Многоэтажный жилой дом ГП-76
РАБОЧАЯ ДОКУМЕНТАЦИЯ

Архитектурно-строительные решения.
Секция 76.2

31081-76-АС2

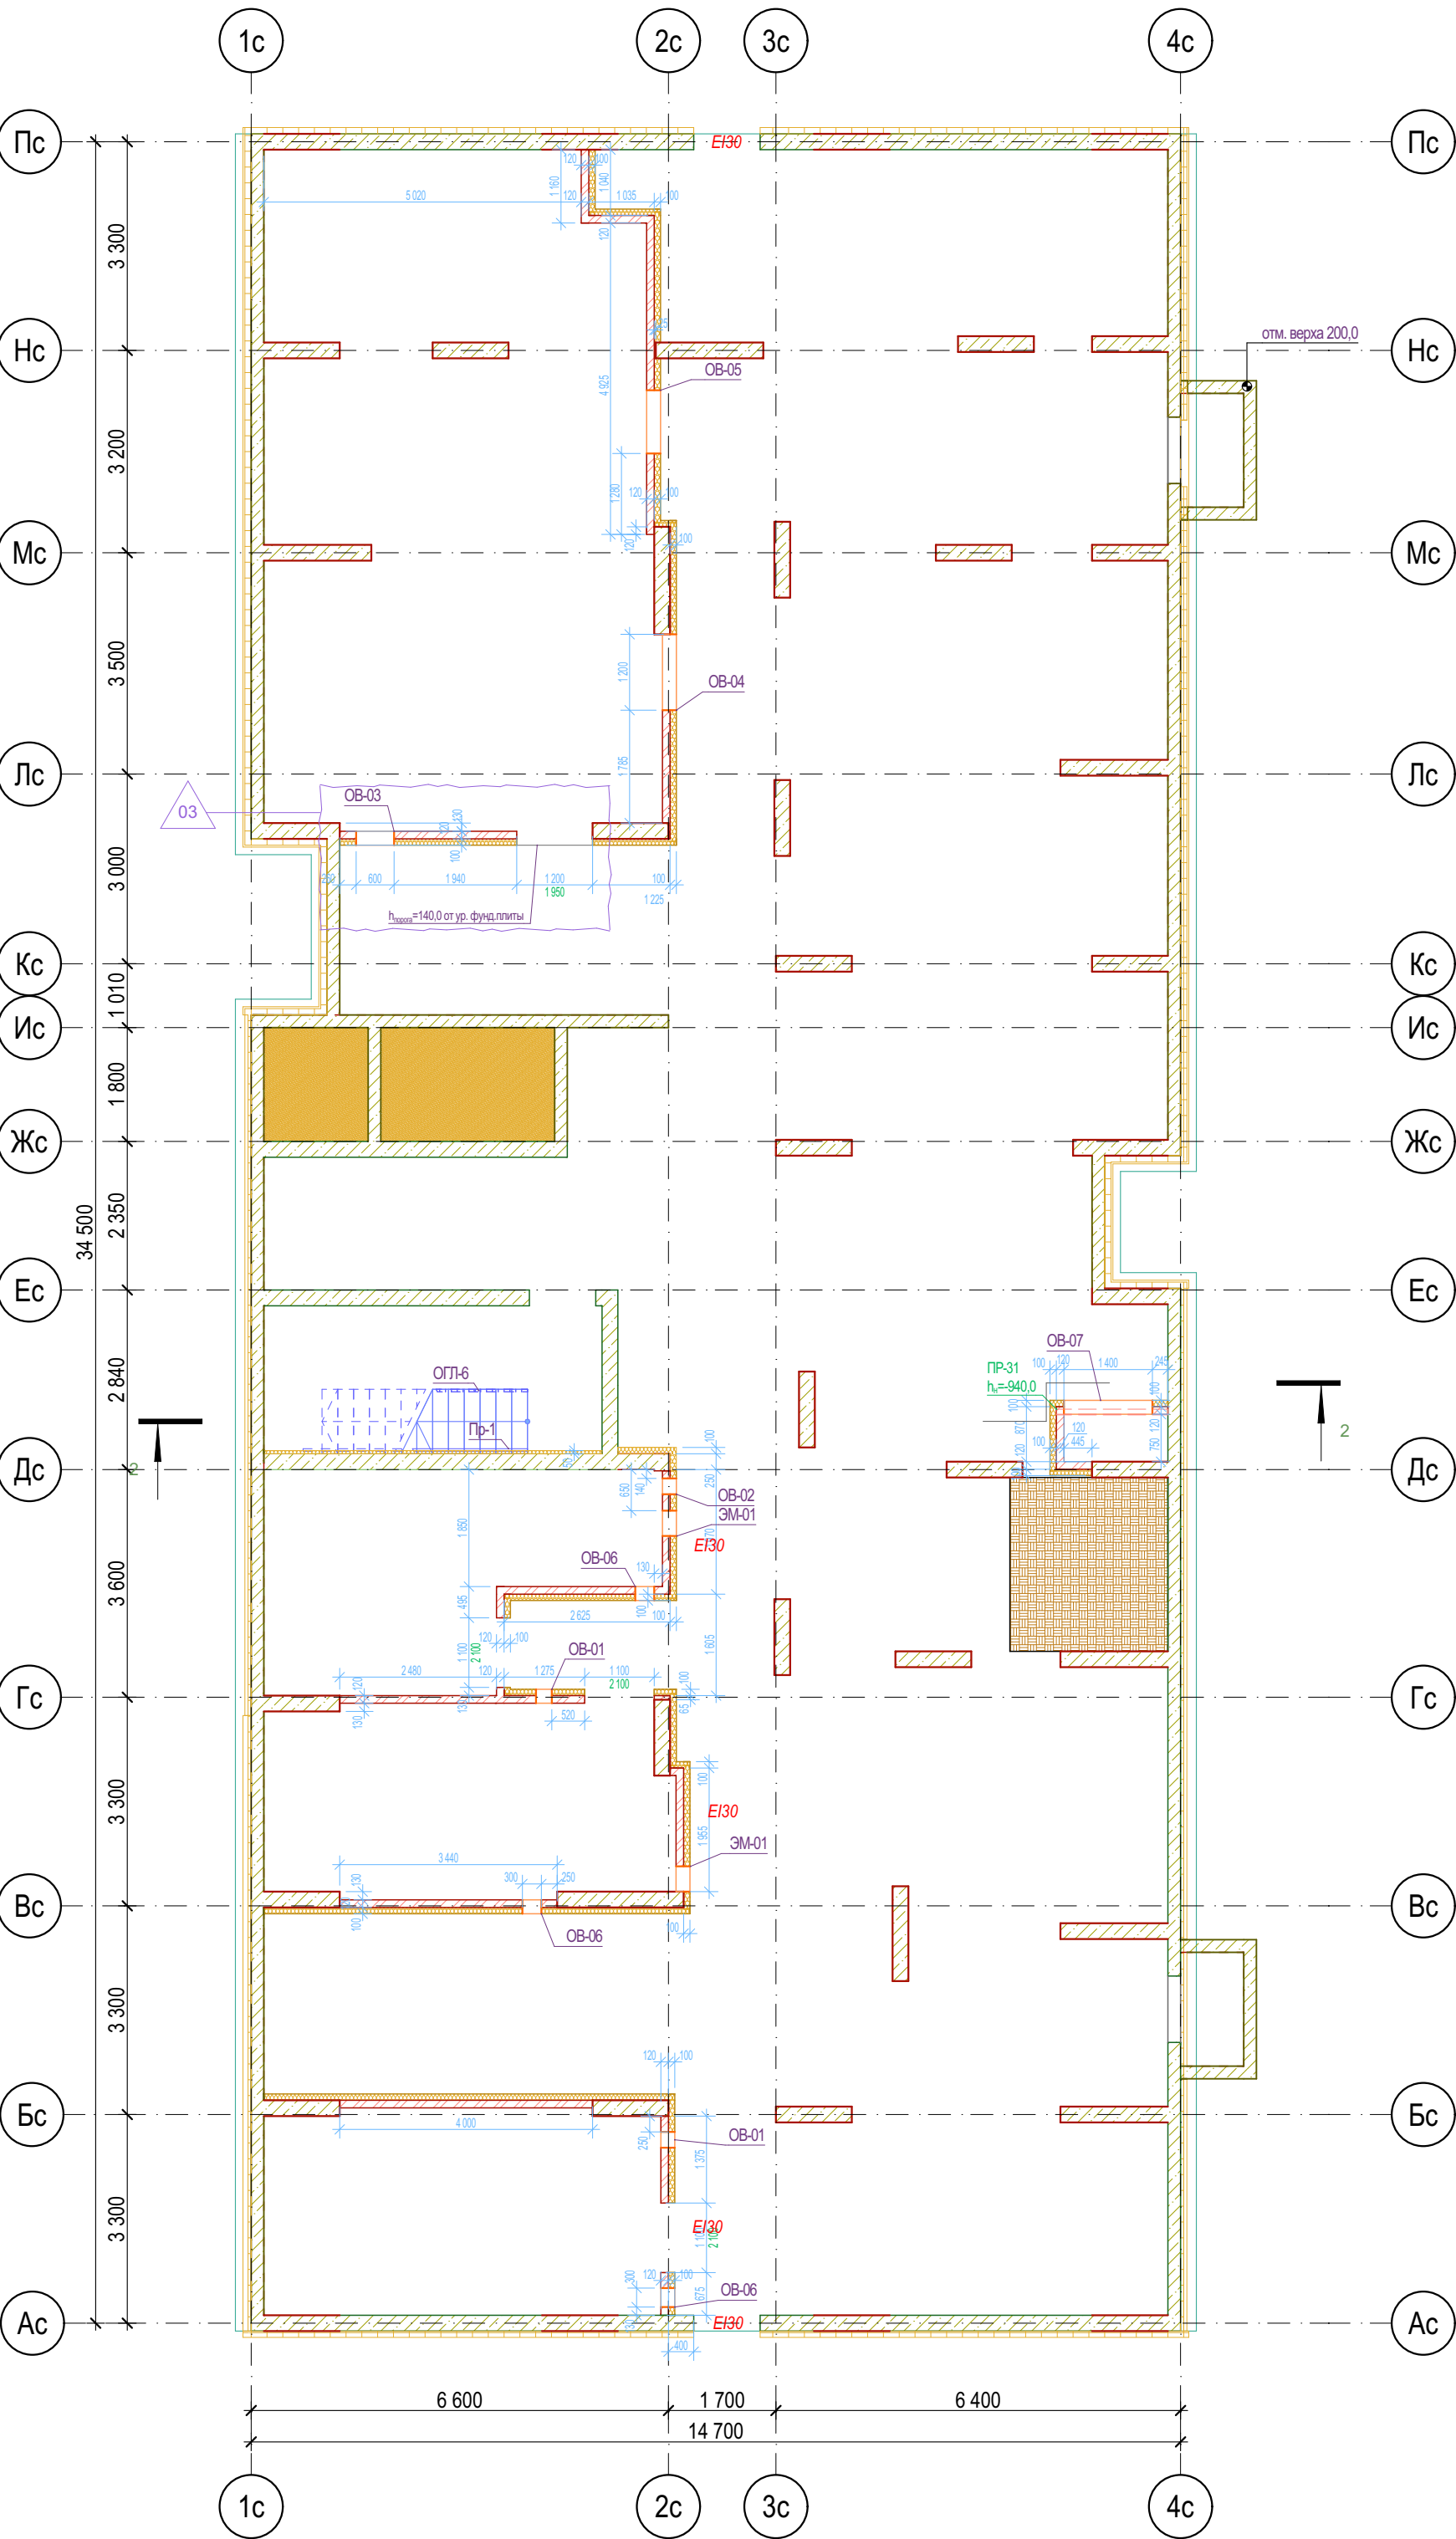
Разрешение		Обозначение	31081-76-АС2		
42-26		Наименование объекта строительства	«Комплексная застройка территории, расположенной в границах улиц: Камчатская- Западносибирская-Энтузиастов. Многоэтажный жилой дом ГП-75. Многоэтажный жилой дом ГП-76»		
Изм.	Лист	Содержание изменения		Код	Примечание
2	1	Внесена информация об измененных листах		5	
	2	Изменена высота дверного проема в осях Кс- Лс/1с-2с, Отверстие ОВ-03 перемещено на смежную стену		4	
	3	1. Смещена зашивка стояка канализации в осях Гс-Дс/1с-2с 2. Увеличена ширина отверстий ЭОМ и СС в полу, заменен тип зашивки шахты ВК в осях Кс-Лс/1с-2с 3. Добавлена зашивка стояка К2 по оси Пс/1с-2с 4. Расширена шахта ВК по оси Мс/3с-4с		4

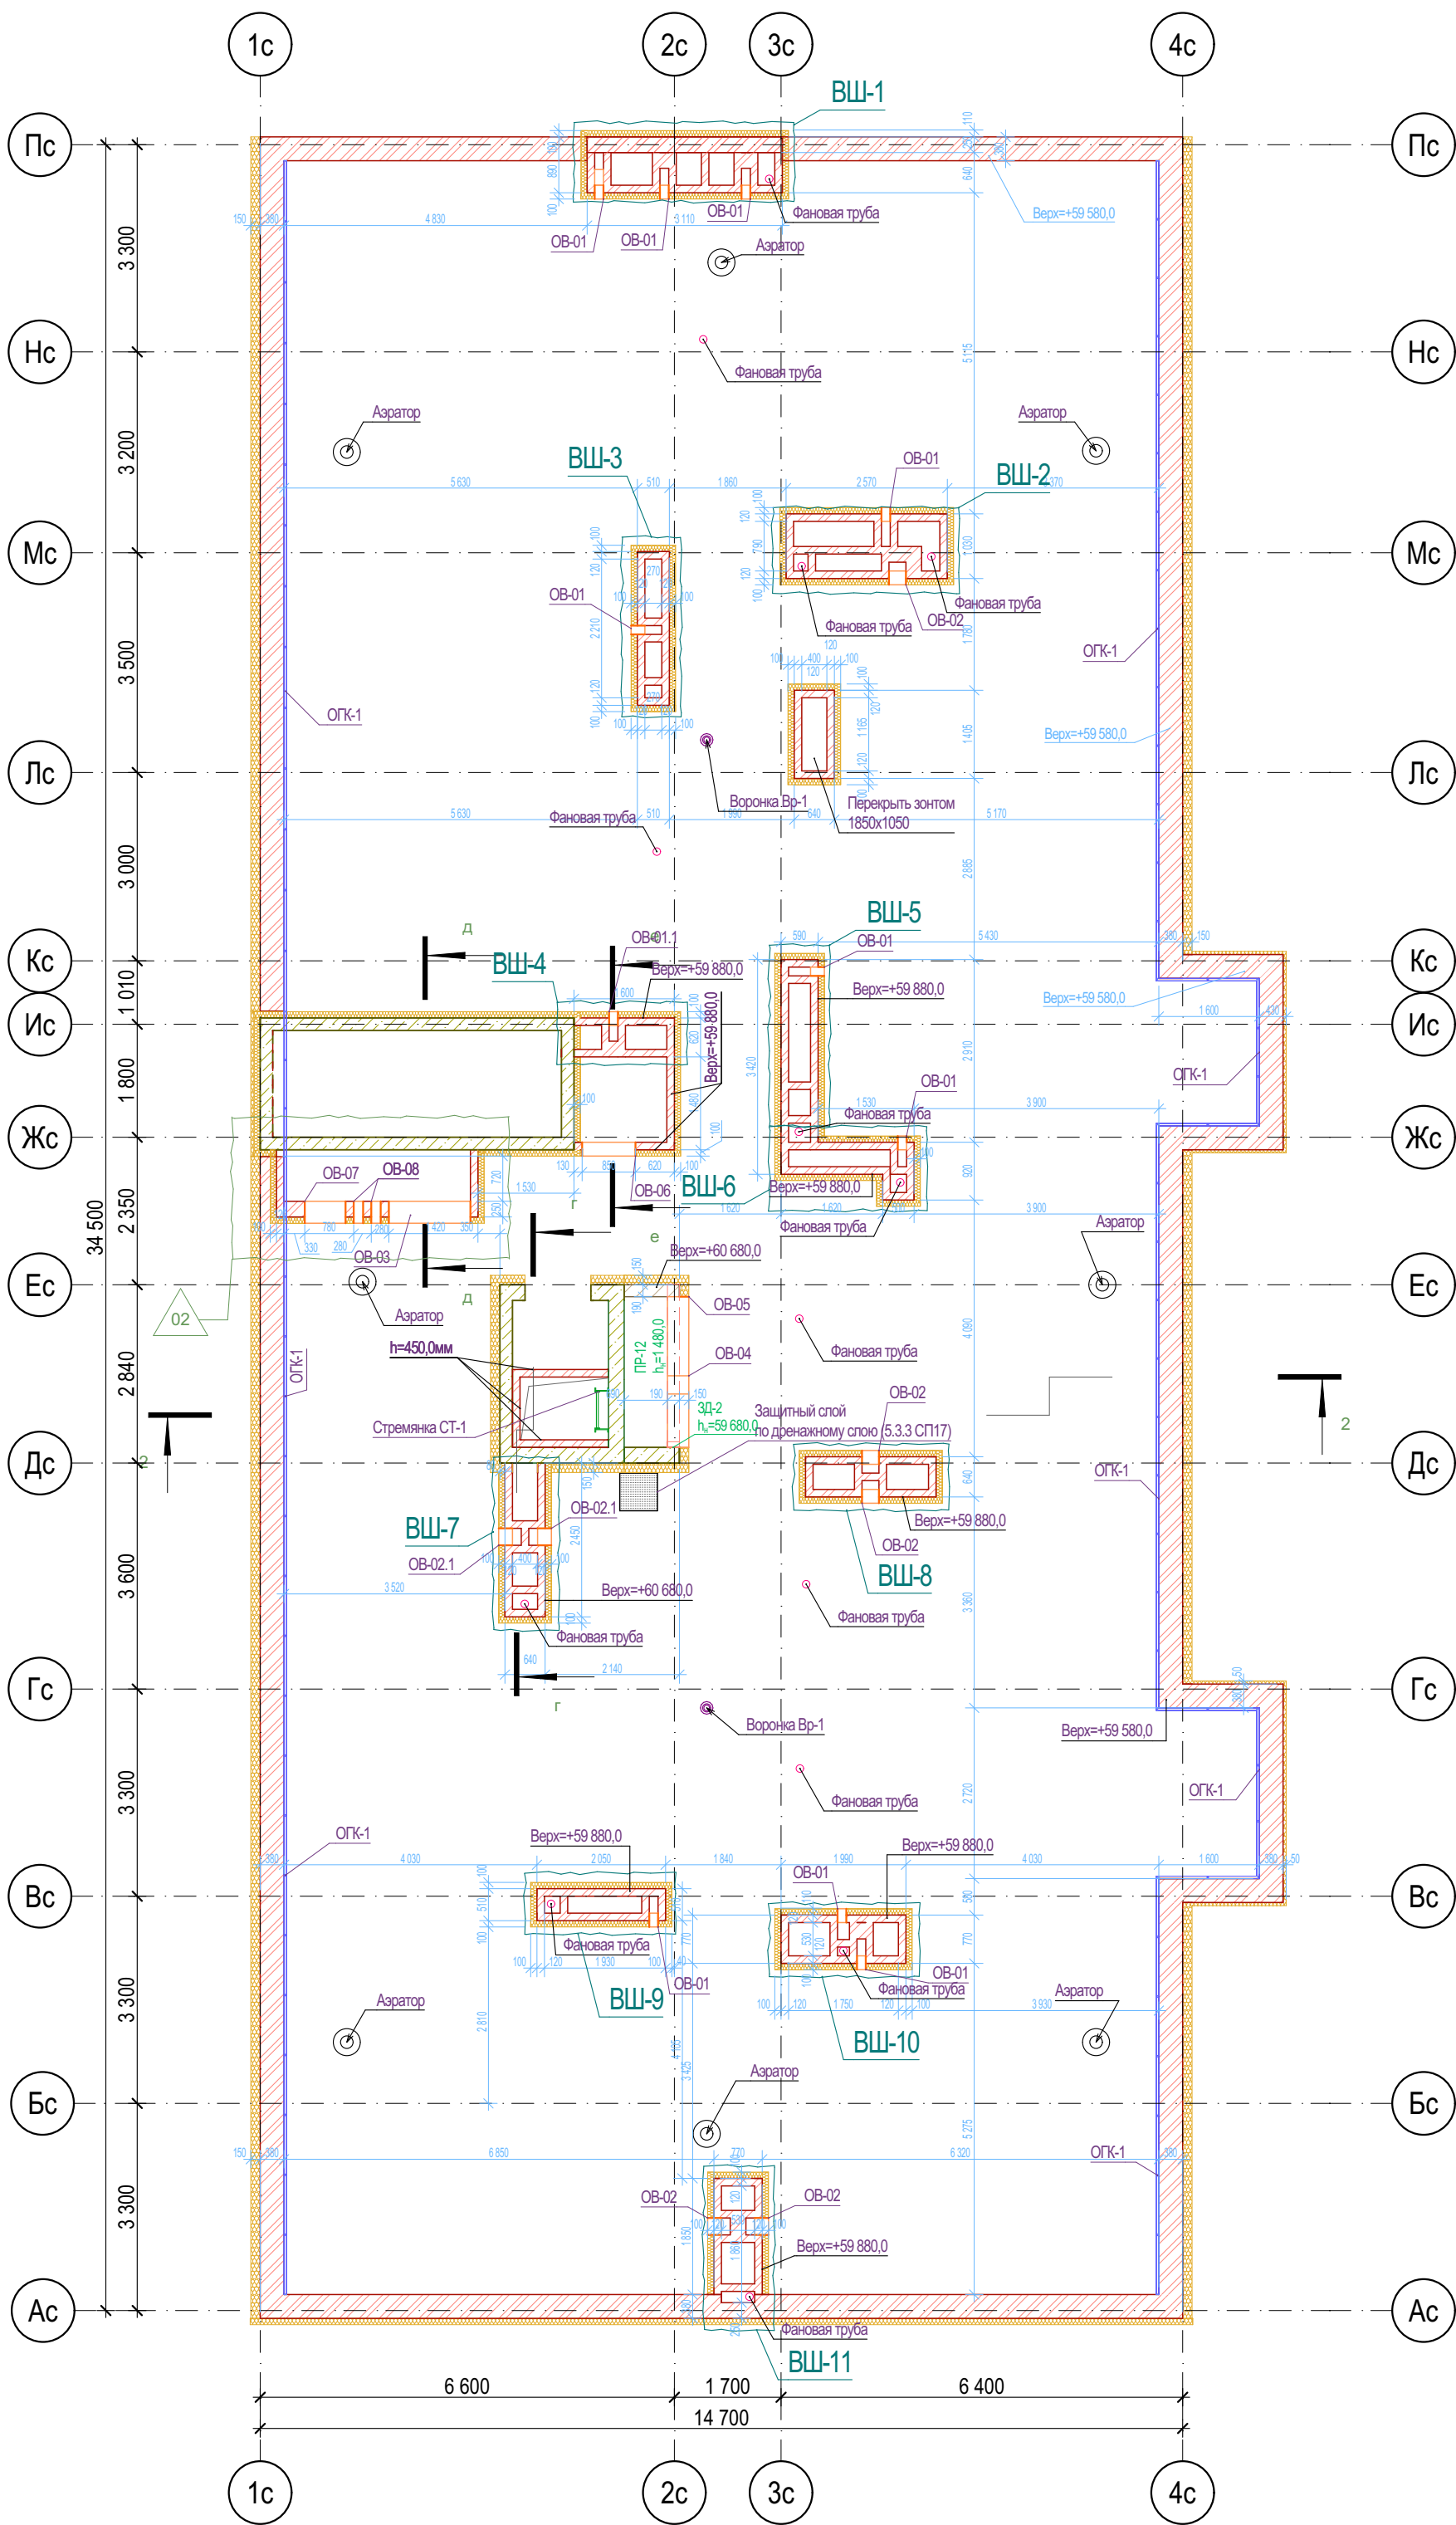
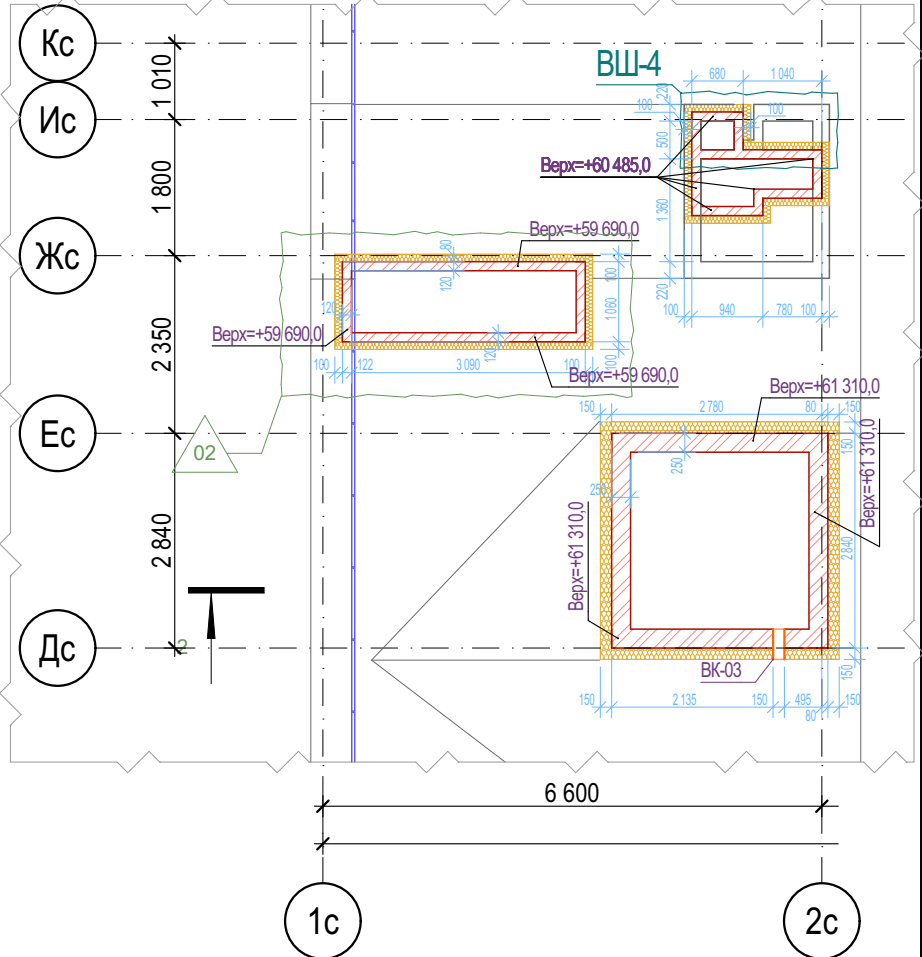
Разрешение		Обозначение	31081-76-АС2		
30-26		Наименование объекта строительства	«Комплексная застройка территории, расположенной в границах улиц: Камчатская- Западносибирская-Энтузиастов. Многоэтажный жилой дом ГП-75. Многоэтажный жилой дом ГП-76»		
Изм.	Лист	Содержание изменения		Код	Примечание
2	1	Внесена информация об измененных листах		5	
	6	Добавлены шахты ОВ и отверстия в них. Добавлены маркеры сечений для л.12		5	
	11	Добавлены дополнительные схемы сечений по шахтам на кровле		3
